Приложение к акту обследования объекта

Объект культурного наследия «Дом Бородкина, 1861 г.»
(Красноярский край, г. Енисейск, ул. Рабоче-Крестьянская, д.62)

Рисунок 2.2.1 Вход для людей на креслах-колясках

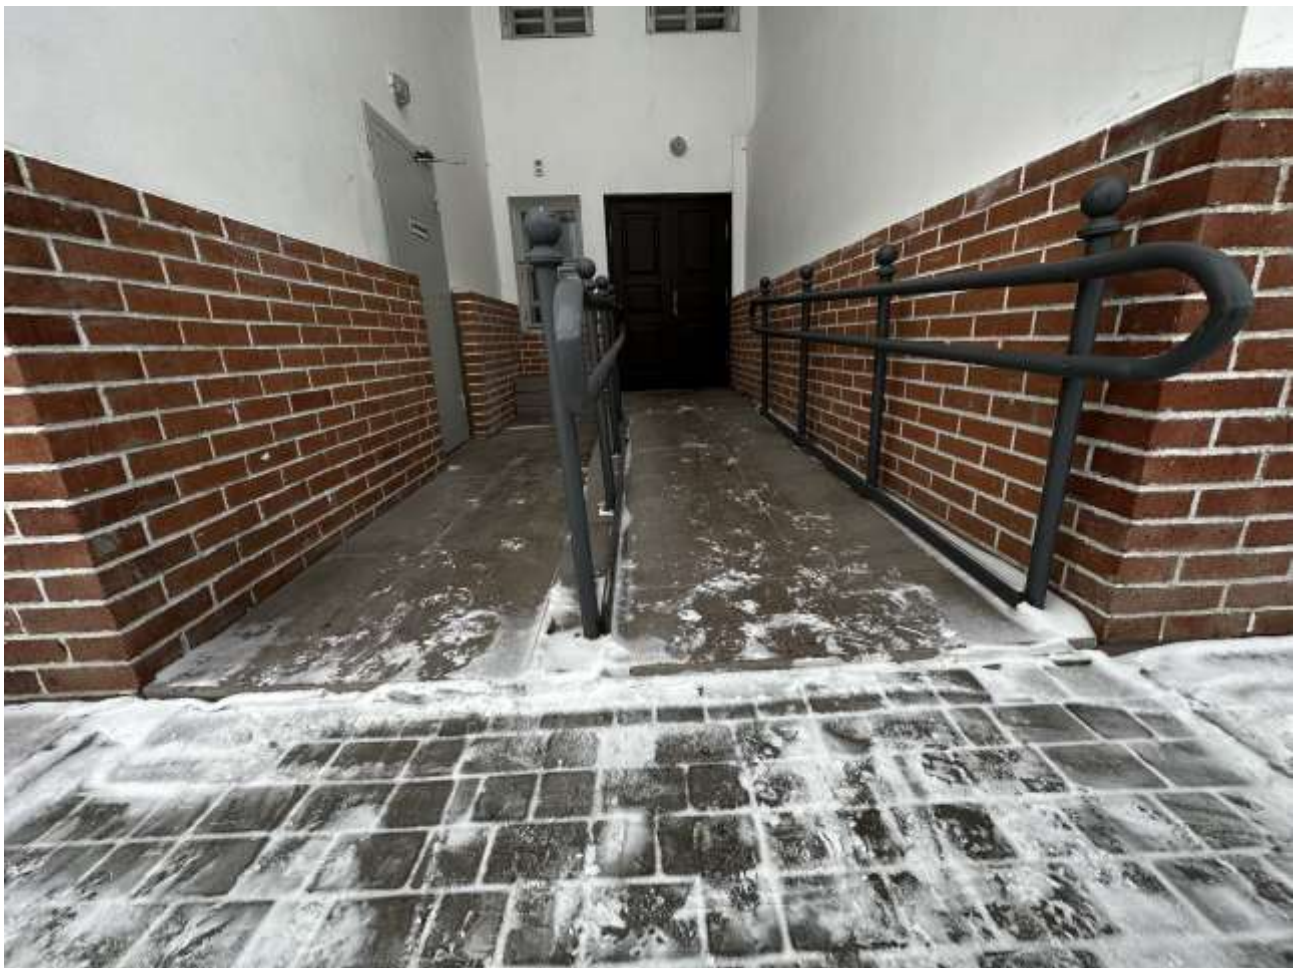
2.1	Лестница (наружная)	-	Нет	-	-	-
2.2	Пандус (наружный)	2.2.1 - 2.2.4	1. Заезд на пандус имеет препятствие высотой 4 см	К	1. Необходимо устранить препятствие и сделать плавное понижение в начале пандуса <i>Пояснение:</i> <i>До момента проведения ремонтных работ необходимо установить кнопку вызова помощи рядом с пандусом (где отсутствует плавное понижение) и/или разместить информационную табличку с номером телефона сотрудника для оказания ситуационной помощи.</i>	Текущий ремонт

Рисунок 3.16 Лестничный марш

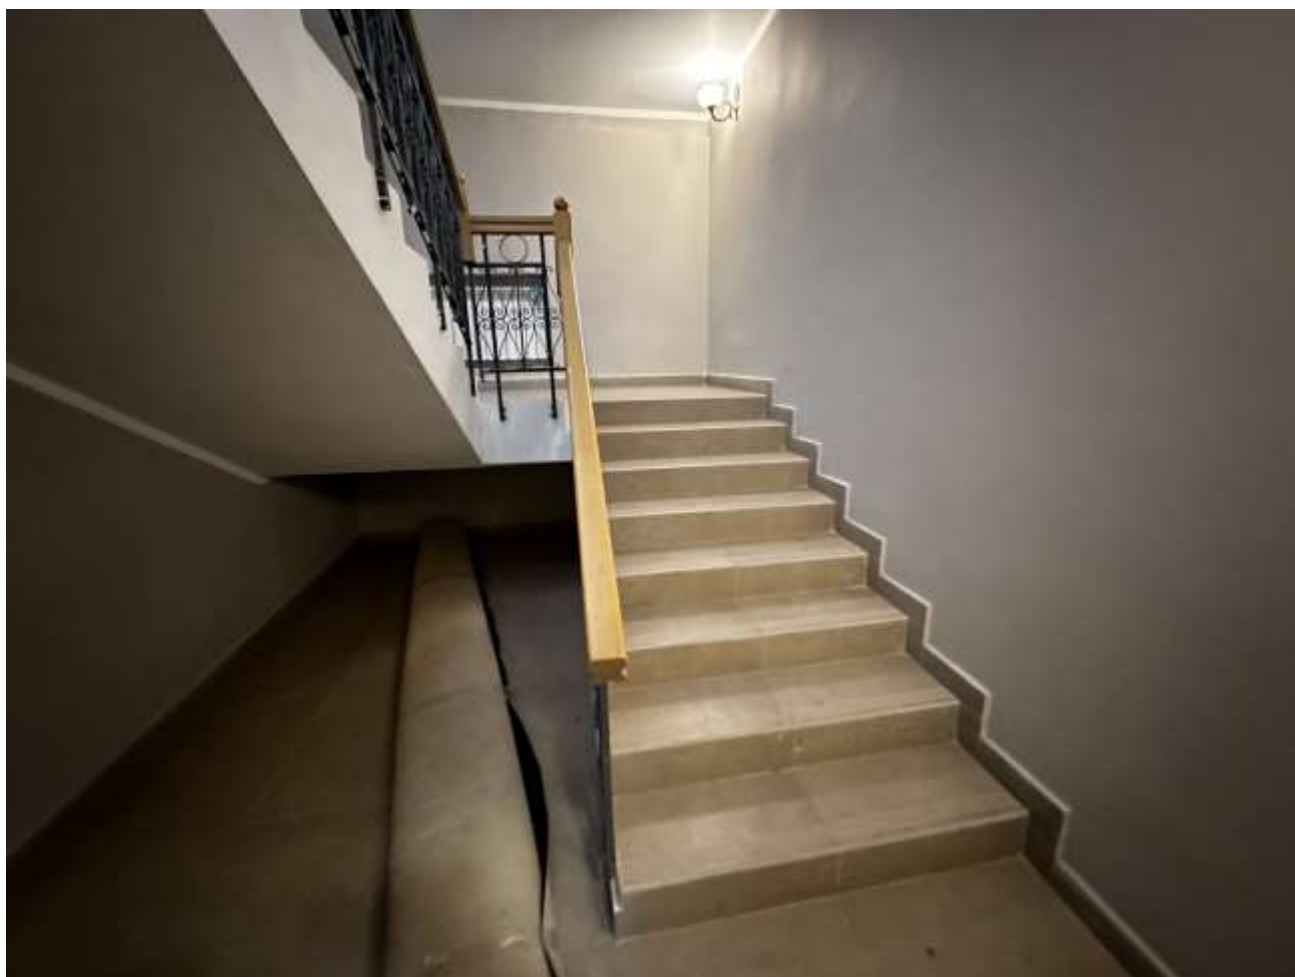
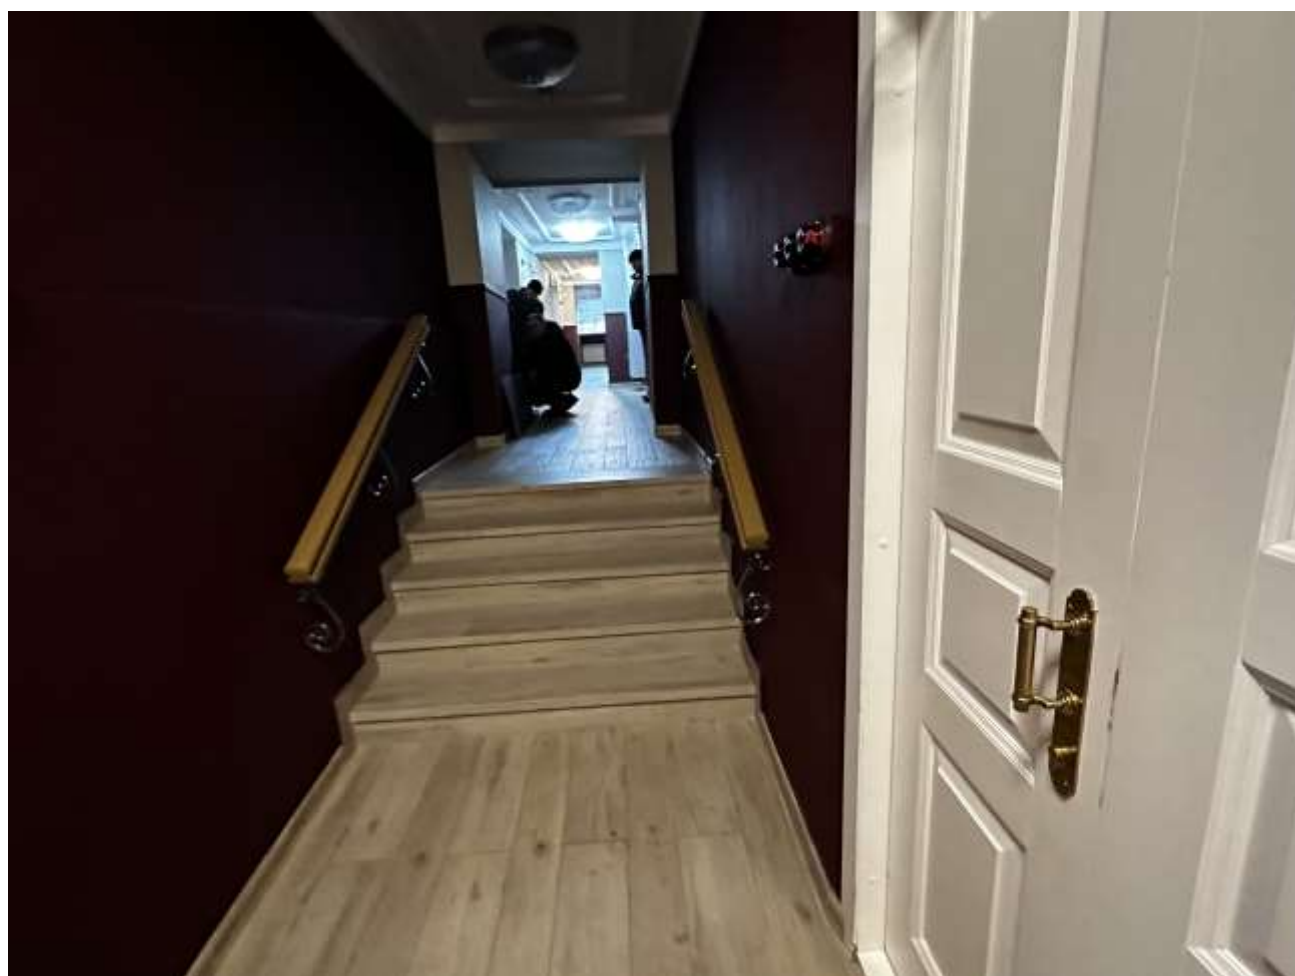
3.2	Лестница (внутри здания)	3.14 - 3.18	1. На лестничных маршах на краевых ступенях отсутствует контрастная маркировка (СП 59.13330.2020 п. 6.2.8) 2. Лестница не дублируется пандусами или подъемными устройствами (СП 59.13330.2020 п. 5.1.14) 3. Установленные поручни на лестничном марше не соответствуют требованиям (СП 59.13330.2020 п. 6.2.11)	ОС	1. На проступях краевых ступеней лестничных маршей должны быть нанесены одна или несколько противоскользящих полос, контрастных с поверхностью ступени, общей шириной 0,08–0,1 м. Расстояние между краем контрастной полосы и краем проступи ступени – не более 0,04 м. Необходимо промаркировать первую и последнюю ступень лестничного марша по всей длине. 2. Требуется установка пандуса или подъемного устройства. 3. Вдоль обеих сторон всех пандусов и открытых лестниц, а также у всех перепадов высот горизонтальных поверхностей более 0,45 м необходимо устанавливать ограждения с поручнями. Поручни следует располагать	Текущий ремонт Капитальный ремонт Капитальный ремонт

<p>4. На боковой поверхности поручней отсутствуют рельефные обозначения этажей (СП 59.13330.2020 п. 6.2.12)</p> <p>5. На боковых краях ступеней, не примыкающие к стенам, отсутствуют бортики (СП 59.13330.2020 п. 6.2.8)</p>	<p>на высоте 0,9 м (допускается от 0,85 до 0,92 м). Поручень перил с внутренней стороны лестницы должен быть непрерывным по всей ее высоте. Завершающие горизонтальные части поручня должны быть длиннее марша лестницы или наклонной части пандуса на 0,3 м (допускается от 0,27 до 0,33 м) и иметь не травмирующее завершение.</p> <p>4. На боковой, внешней по отношению к маршу, поверхности поручней общественных зданий должны предусматриваться рельефные обозначения этажей.</p> <p>5. Требуется установить на боковые края ступеней, не примыкающие к стенам, бортики высотой не менее 0.02 м или другие устройства для предотвращения соскальзывания трости или ноги.</p> <p>6. Обслуживание людей на креслах-колясках предусмотрено на первом этаже учреждения.</p> <p>Пояснение: <i>Обслуживание людей на креслах-колясках предусмотрено на первом этаже. Также в учреждении имеется номер для людей на креслах-колясках.</i></p> <p><i>Для дублирования информации с верхних этажей можно использовать специальное оборудование (интерактивные или печатные носители).</i></p> <p><i>В связи с тем, что здание является объектом культурного наследия, все виды работ необходимо согласовывать со службой по государственной охране объектов культурного наследия.</i></p>	<p>Текущий ремонт</p> <p>Капитальный ремонт</p> <p>Индивидуальное решение</p>

Рисунок 3.21 Высота порога 5 см

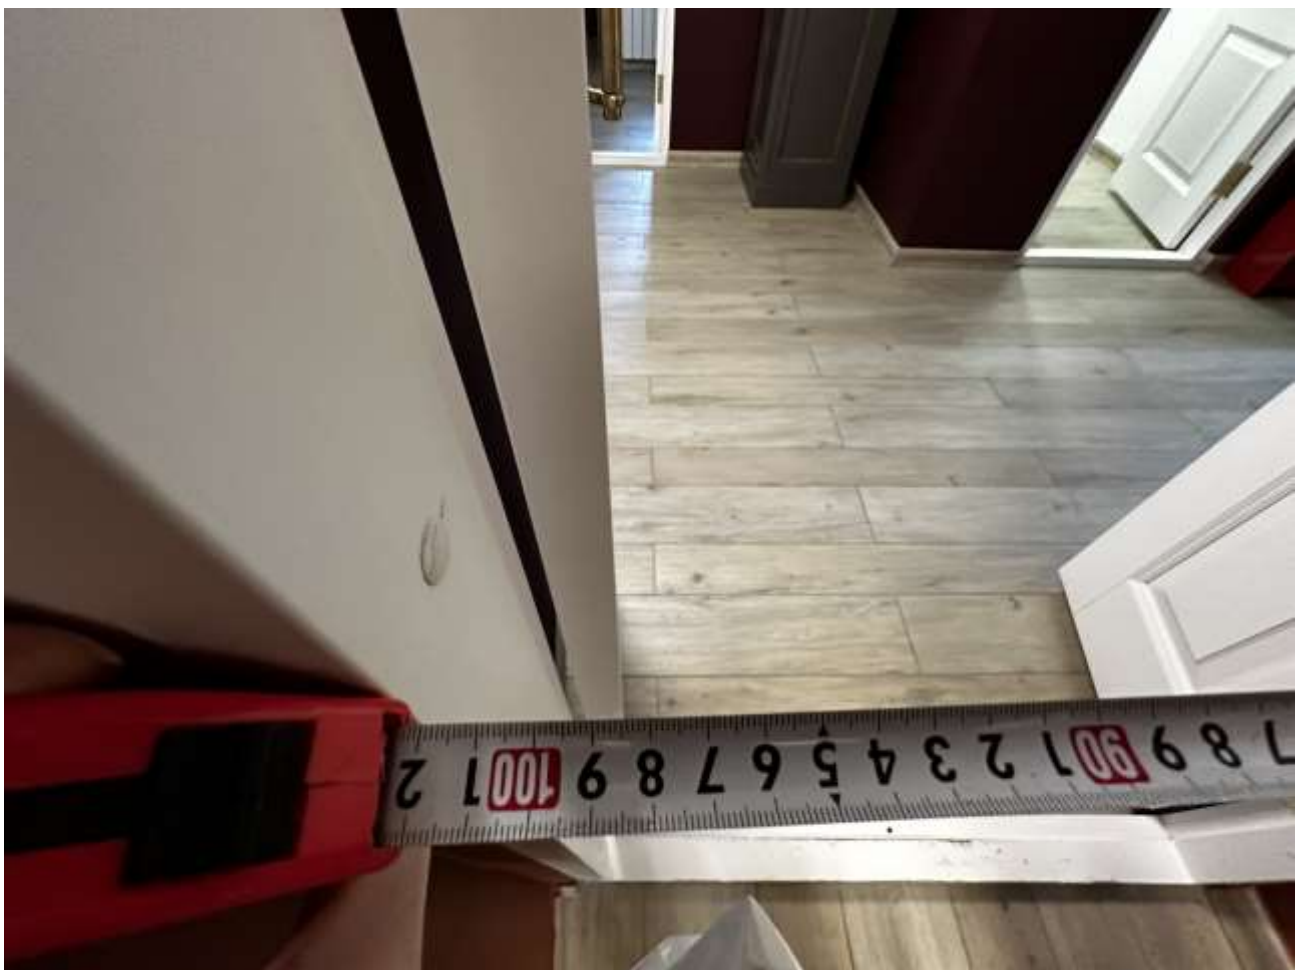
3.3	Пандус (внутри здания)	-	Нет	-	-	-
3.4	Лифт	-	Нет	-	-	-
3.5	Дверь	3.19 - 3.25	1. Дверной порог больше 0.014м (СП 59.13330.2020 п. 6.2.4)	Все	1. Необходимо устранить порог там, где это требуется	Капитальный ремонт

<p>Пояснение: В данном учреждении двери на путях движения имеют две створки и находятся в открытом состоянии, что соответствует требованиям по ширине к дверному проему.</p> <p>В связи с тем, что здание является объектом культурного наследия, все виды работ необходимо согласовывать со службой по государственной охране объектов культурного наследия.</p> <p>Для преодоления порогов на объекте могут применяться инвентарные пандусы.</p>

Рисунок 4.1.4 Высота порога 6 см

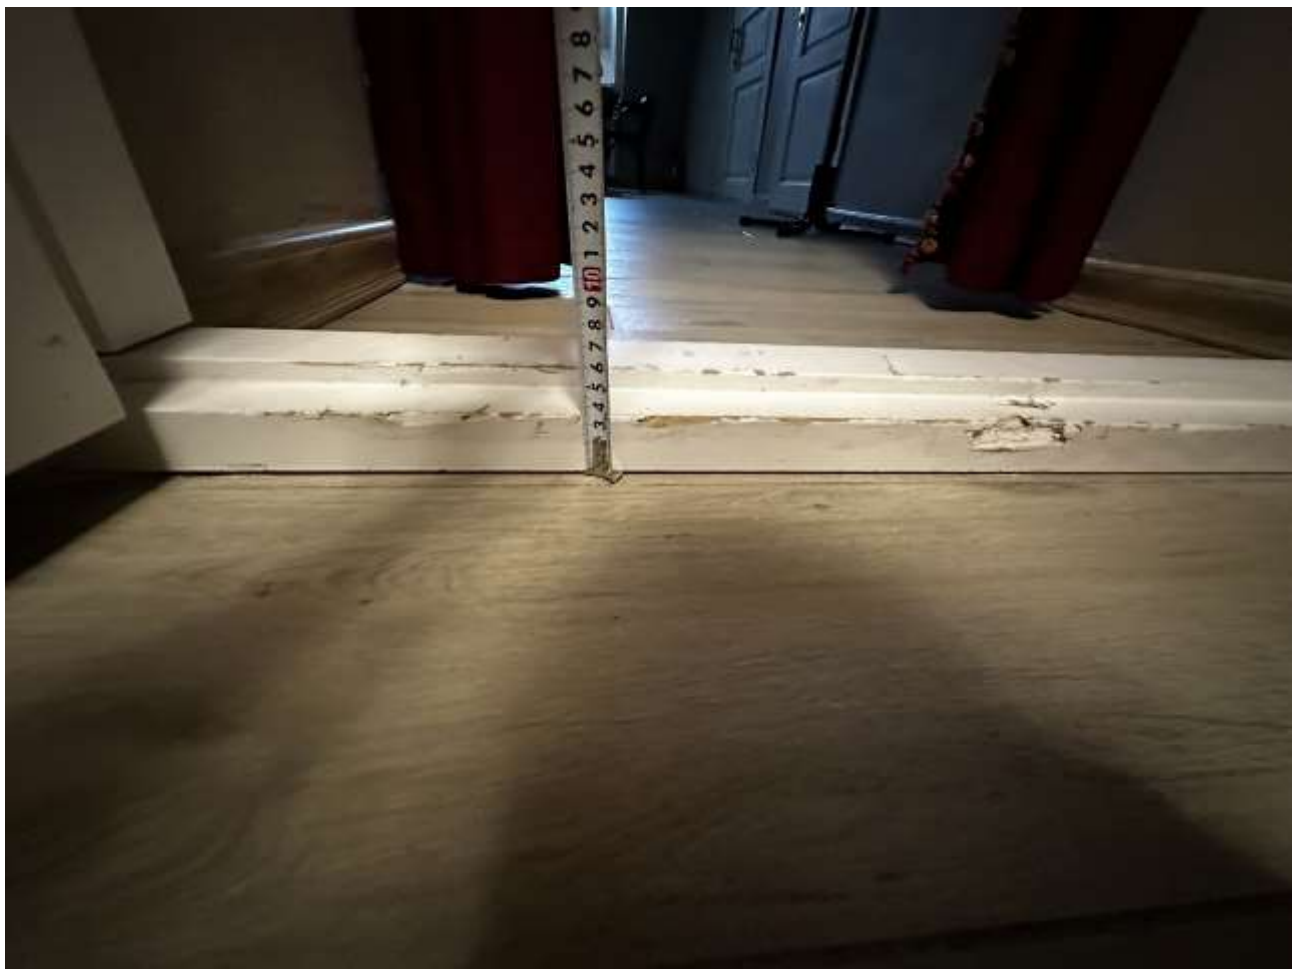
4.1	Кабинетная форма обслуживания	-	Нет	-	-	-
4.2	Зальная форма обслуживания (обеденный зал)	4.1.1 - 4.1.6	<p>1. При входе во внутренние помещения отсутствуют тактильные таблички (СП 59.13330.2020 п. 6.5.9)</p> <p>2. Дверной порог больше 0.014м (СП 59.13330.2020 п. 6.2.4)</p> <p>3. Лестница не дублируется пандусами или подъемными устройствами (СП 59.13330.2020 п. 5.1.14)</p>	Все	<p>1. Информирование тактильные таблички (в том числе тактильно-звуковые) для идентификации помещений с использованием рельефно-линейного шрифта, а также рельефно-точечного шрифта Брайля для людей с нарушением зрения должны размещаться рядом с дверью со стороны дверной ручки на высоте от 1,2 до 1,6 м от уровня пола и на расстоянии 0,1 м от края таблички до края дверного проема: - перед входами во внутренние помещения, в которых оказываются услуги, с указанием назначения помещения;</p> <p>2. Необходимо устранить порог</p> <p>3. Требуется установка пандуса или подъемного устройства.</p> <p>4. При необходимости персонал учреждения может доставить заказ в номер гостя.</p> <p>Пояснение: <i>В связи с тем, что здание является объектом культурного наследия, все виды работ необходимо согласовывать со службой по государственной охране объектов культурного наследия.</i></p> <p><i>Для преодоления препятствий на объекте могут применяться инвентарные пандусы.</i></p> <p><i>В обеденном зале персонал заранее накрывает столы для посетителей. При необходимости персонал может</i></p>	<p>Текущий ремонт</p> <p>Капитальный ремонт</p> <p>Капитальный ремонт</p>

Рисунок 5.1. Санузел в обеденном зале

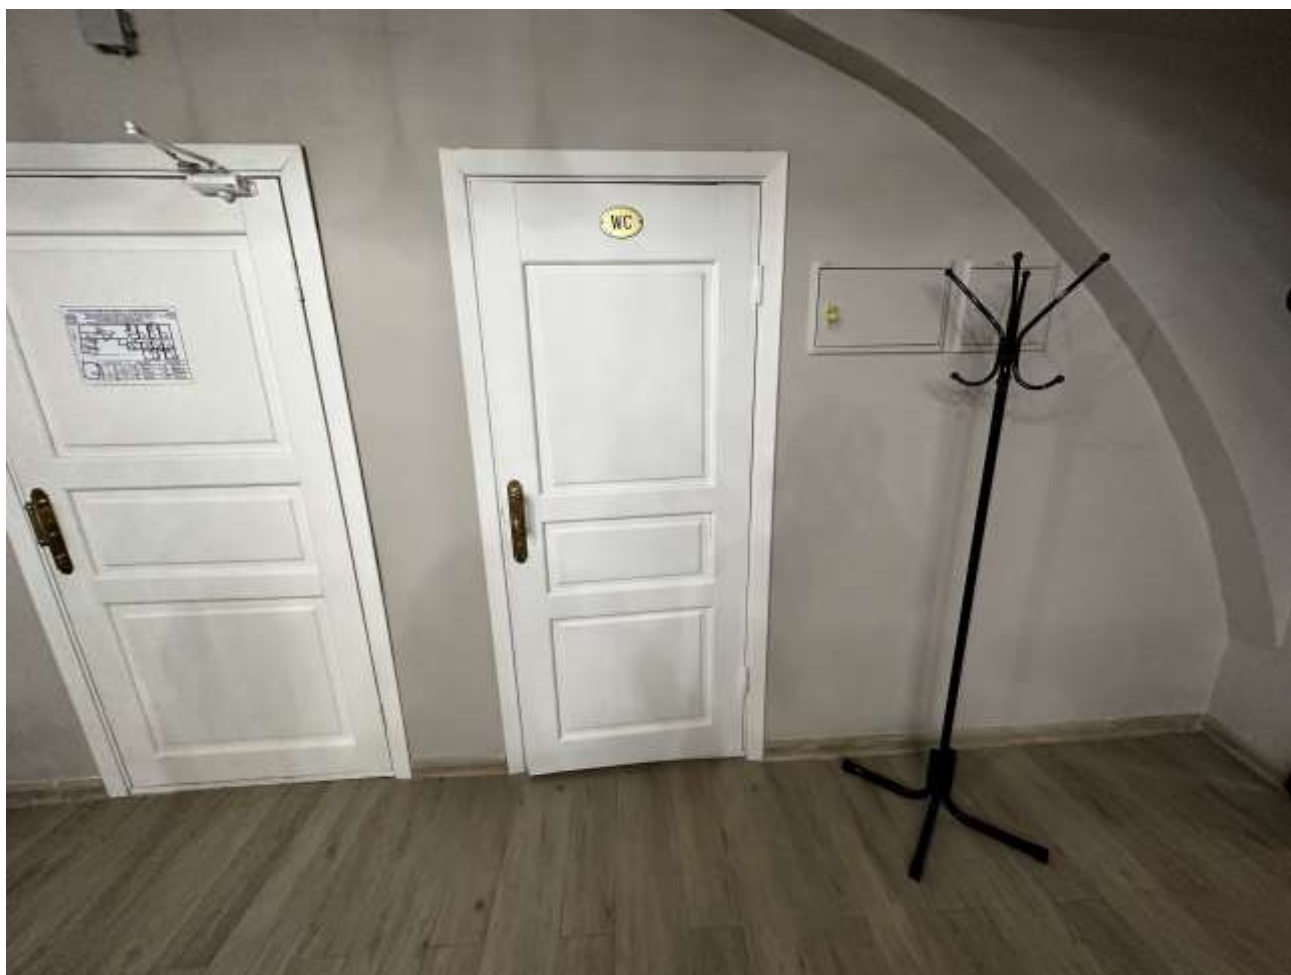
5.1	Туалетная комната (в обеденном зале)	5.1 - 5.6	<p>1. Размер санузла для МГН не соответствует норме (СП 59.13330.2020 п. 6.3.6, п. 6.3.7 табл. 6.1)</p> <p>2. Снаружи закрытого помещения над дверью не предусмотрено комбинированное устройство звуковой и визуальной аварийной сигнализации (СП 59.13330.2020 п. 6.5.8, п.6.3.6)</p> <p>3. Ширина дверного проема в свету не соответствует норме (СП 59.13330.2020 п. 6.2.4)</p> <p>4. В кабине санузла отсутствуют поручни (СП 59.13330.2020 п. 6.3.3)</p> <p>5. Сбоку от унитаза отсутствует крючок для</p>	Все	<p>1. Необходимо организовать доступный санузел для МГН. При реконструкции габариты доступной кабины следует принимать с размерами м, не менее: 1,5 × 1,5 при сохранении свободной зоны сбоку от унитаза шириной не менее 0,75 м (разворот на кресле-коляске в данных габаритах не предусмотрен), дверь должна быть с автоматическим доводчиком и с дистанционным управлением от кнопки, расположенной вблизи зоны пересадки на унитаз. Одна из стандартных кабин в каждом блоке туалетов должна быть оборудована настенными поручнями.</p> <p>2. Необходимо снаружи закрытого помещения над дверью предусмотреть комбинированное устройство звуковой и визуальной аварийной сигнализации, аварийное освещение. Доступные и универсальные кабины должны быть оборудованы системой тревожной сигнализации или системой двухсторонней громкоговорящей связи. Тип системы, которая должна быть применена, определяется в задании на проектирование.</p> <p>3. Необходимо расширить дверной проем до 0,9 м.</p> <p>4. В универсальной кабине и других санитарно-бытовых помещениях, предназначенных для пользования всеми категориями граждан, в том числе инвалидами, следует предусматривать установку стационарных и откидных опорных поручней.</p> <p>5. В кабине сбоку от унитаза следует предусматривать</p>	<p>Капитальный ремонт</p> <p>Текущий ремонт</p> <p>Капитальный ремонт</p> <p>Текущий ремонт</p> <p>Текущий ремонт</p>

<p>трости и костылей (СП 59.13330.2020 п. 6.3.3)</p> <p>6. Установленная раковина ограничивает подъезд людям на креслах-колясках (59.13330.2020 п. 8.1.7)</p> <p>7. Отсутствует информационная табличка со шрифтом Брайля (59.13330.2020 п. 6.3.6)</p> <p>8. Дверной порог больше 0.014м (СП 59.13330.2020 п. 6.2.4)</p> <p>9. Мусорное ведро имеет педаль для нажатия ногой</p>	<p>пространство рядом с унитазом шириной не менее 0,8 м для размещения кресла-коляски, а также крючки для одежды, костылей и других принадлежностей.</p> <p>6. Необходимо использовать раковину без тюльпана. Поверхность столов индивидуального пользования, прилавков, низа окон касс, справочных и других мест обслуживания, используемых посетителями – инвалидами на креслах-колясках, должна находиться на высоте не более 0,80–0,85 м над уровнем пола. Ширина и высота проема для ног должны быть не менее 0,75 м, глубина – не менее 0,5 м.</p> <p>7. У дверей блоков санитарно-бытовых помещений, включающих в себя доступные кабины (уборных, душевых, ванн и т. п.), и универсальной кабины уборной следует предусматривать со стороны ручки информационные таблички помещений (выполненные рельефно-графическим и рельефно-точечным способом), расположенные на высоте от 1,2 до 1,6 м от уровня пола и на расстоянии 0,1–0,5 м от края двери.</p> <p>8. Необходимо устранить порог</p> <p>9. Рекомендуется заменить мусорное ведро на открытое, либо с вращающейся крышкой</p> <p>Пояснение: <i>В связи с тем, что здание является объектом культурного наследия, все виды работ необходимо согласовывать со службой по государственной охране объектов культурного наследия.</i></p> <p><i>На сегодняшний день санузел в обеденном зале недоступен для людей на креслах-колясках.</i></p> <p><i>Доступный санузел для МГН размещен в номере для проживания на первом этаже.</i></p>	<p>Текущий ремонт</p> <p>Текущий ремонт</p> <p>Капитальный ремонт</p> <p>Текущий ремонт</p>
